夢前町最終処分場計画地の 環境調査について

2012年10月4日

国土問題研究会夢前町産廃問題調査団検討書引用

(3) 岡浄水場周辺の山地水系

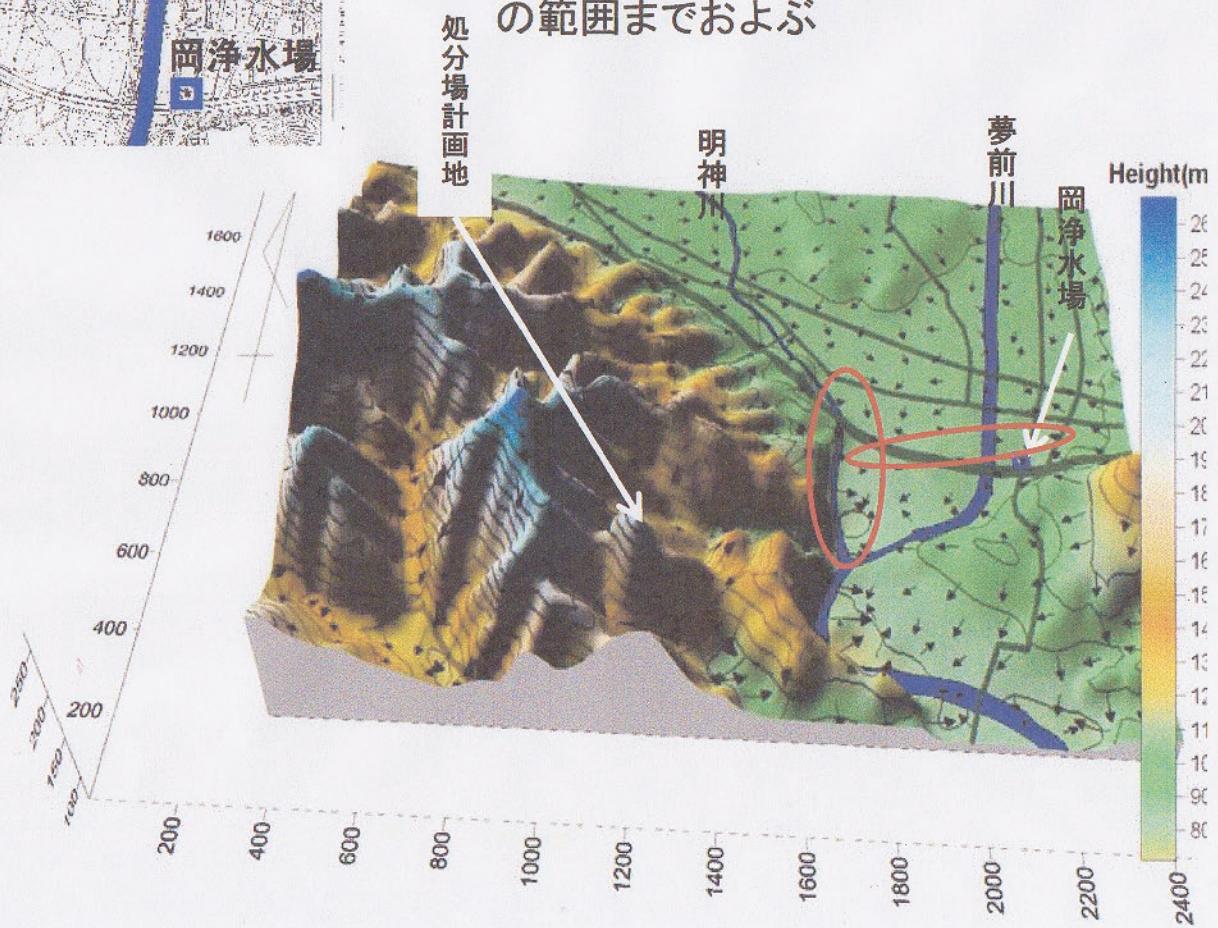
狭い範囲であるが、直角に近い角度で各水系が折れ曲がっているパターンに分類され、2系統に断層の存在があるエリアに発達する水系である。

処分場計画地において、場外に汚染水が出た場合、計画されている調整池の出口からの漏出だけでなく、地形の高低から明神川の下流～中流(中国自動車道との交差部付近)までその危険性が予想され、岡浄水場位置より北側の範囲までおよぶ

最終処分計画地付近の地質構造図

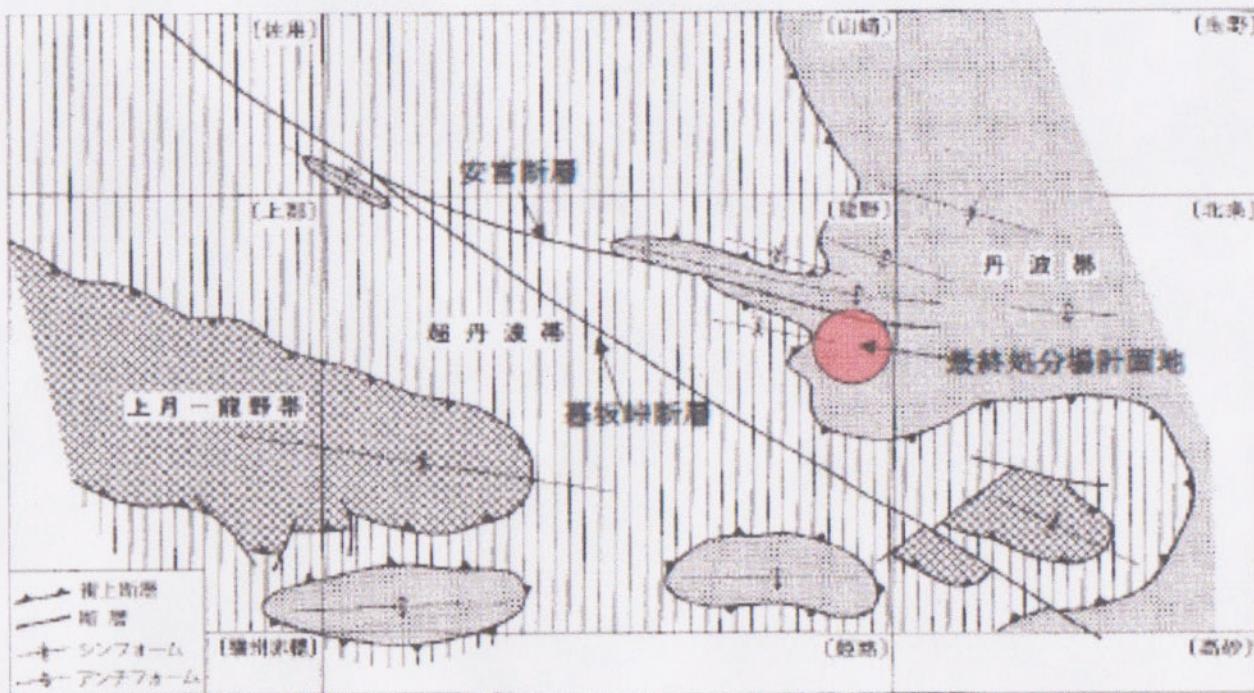
建設計画地にある地層に、西側の古い地層が乗り上げするような断層関係となっている。

付近には、北側に中国道に沿って山崎断層系の安富断層があり、南側ではこれに鋭角で斜交するように暮坂峠断層があり、断層に挟まれた三角ブロック内に位置しており、その地域は、両断層から生まれた新たな断層が多く存在している。(過去の学術資料にも指摘されている)

特に、処分場計画地内の北側尾根付近は、西北西～東南東方向のある。

<庄司谷最終処分場>

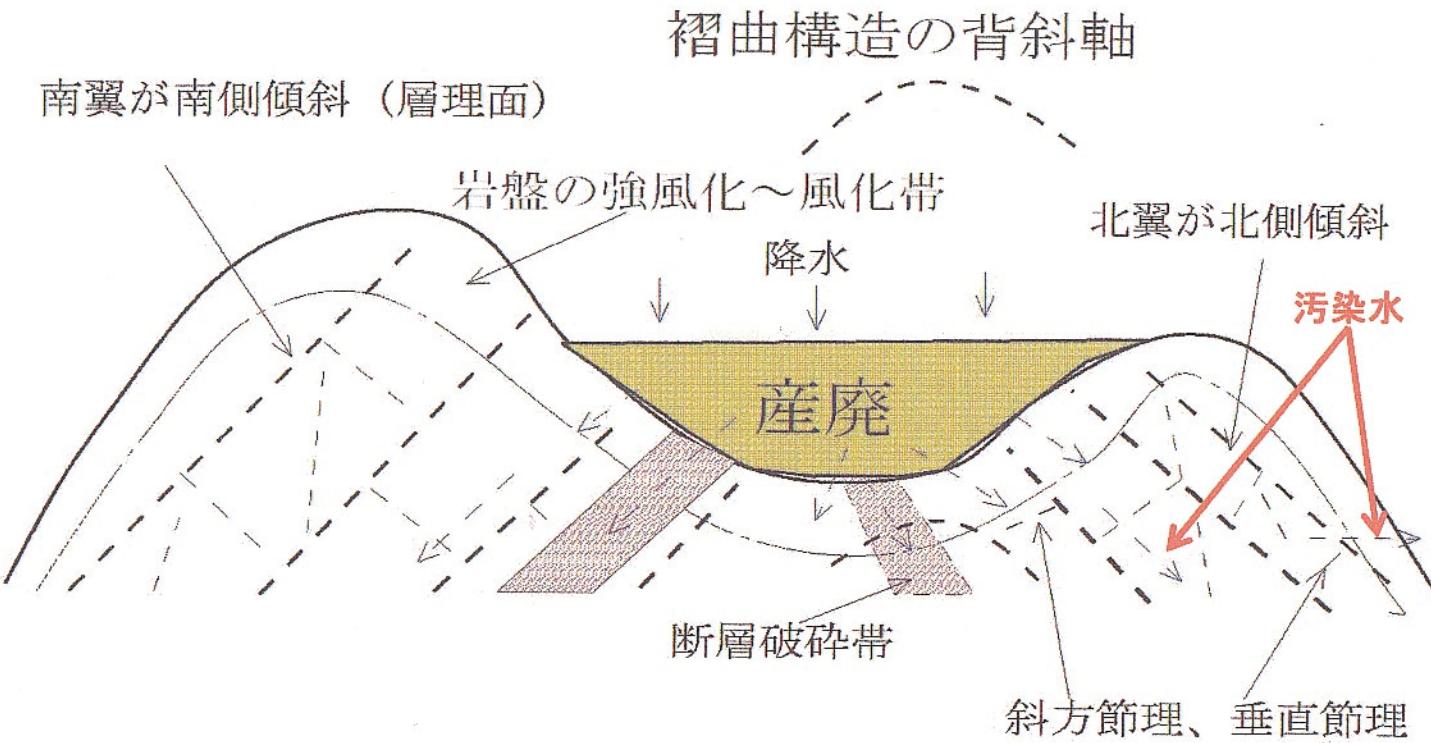
埋め立て地の地質に漏出するような水理地質が存在し、汚染水が生じた場合止めどなく浸透し断層や曲がりくねった地質構造など水みちにもなりやすい水理地質になっている。

よって、**汚染は避けられない。**

(1) 処分場の埋め立て時の盛り土状態

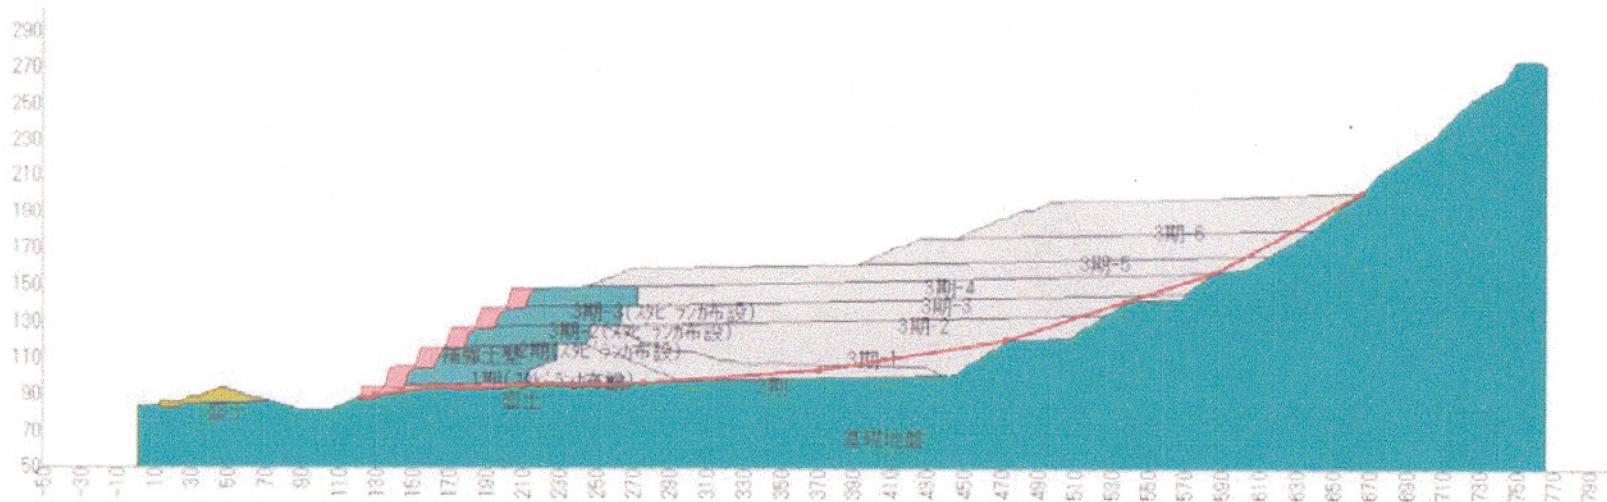
業者が提出している設計条件は、震度5(117.6gal)と考えており、活断層である山崎断層に接していることを考えれば非常に小さい値での評価をしている。
